改善箇所説明図

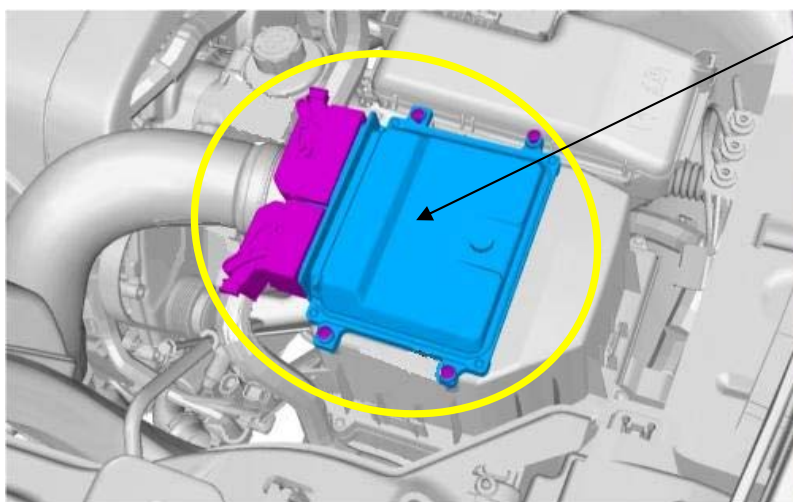
基準不適合発生箇所

エンジンの制御プログラムが不適切なため、エンジン始動時に、空調制御用コンピュータへ誤った信号が伝達される場合がある。そのため、デフロスタ(前面ガラスの水滴等の曇りを除去するための装置)が作動しなくなり、最悪の場合、前面ガラスの曇りが取れず、前方の視野が確保できなくなるおそれがある。

改善の内容

全車両、エンジンの制御プログラムを対策したプログラムに書き換える。

識別

左側ストラットタワー部へ黄色いペイントを塗布する。
